リコール届出一覧表

リコール届出日：令和 2 年 10 月 30 日

リコール届出番号	外-3114	リコール開始日：準備出来次第	
届出者の氏名又は名称	Groupe PSA Japan株式会社 代表取締役 トマ ビルコ (製作国： フランス共和国) (製作者名： オートモビル・プジョー) (問い合わせ先： 0120-840-240 プジョーコール) (製作者名： オートモビル・シトロエン) (問い合わせ先： 0120-55-4106 シトロエンコール)		
不具合部位（部品名）	原動機（エンジンコントロールユニット）		
基準不適合状態にあると認める構造、装置又は性能の状況及びその原因	アダプティブクルーズコントロールにおいて、エンジンコントロールユニットの制御プログラムが不適切なため、前方車両との車間距離が開いた際に急加速の信号が送られることがある。そのため、車両が急加速し、最悪の場合、前方車両に追突するおそれがある。		
改善措置の内容	全車両、エンジンコントロールユニットを対策プログラムに書き換える。		
不具合件数	0 件	事故の有無	0 件
発見の動機	本国からの情報による。		
自動車使用者及び自動車分解整備事業者に周知させるための措置	<ul style="list-style-type: none"> ● 使用者：電話・ダイレクトメールにて通知する。 ● 自動車分解整備事業者：日整連発行の機関誌へ掲載する。 ● 対策実施済車両：対策済車両には、運転者席側ドア開口部のドアロックストライカー付近に外-3114のステッカーを貼付する。

改善箇所説明図

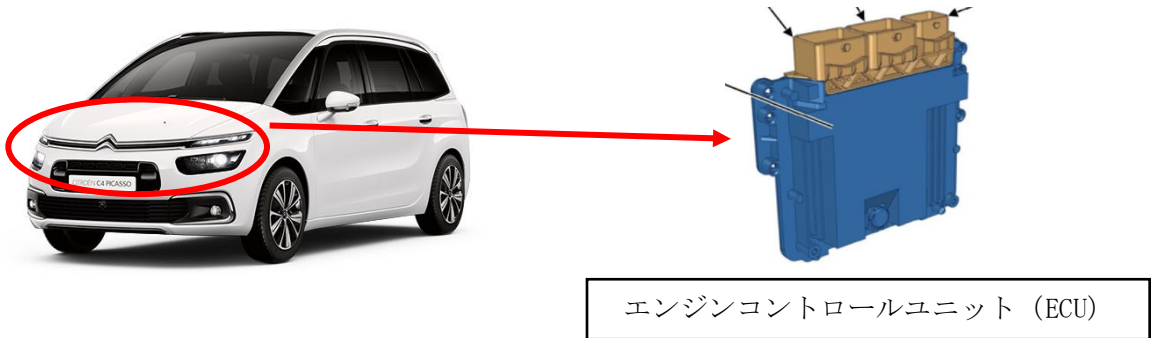
アダプティブクルーズコントロールにおいて、エンジンコントロールユニットの制御プログラムが不適切なため、前方車両との車間距離が開いた際に急加速の信号が送られることがある。そのため、車両が急加速し、最悪の場合、前方車両に追突するおそれがある。

全車両、エンジンコントロールユニットを対策プログラムに書き換える。
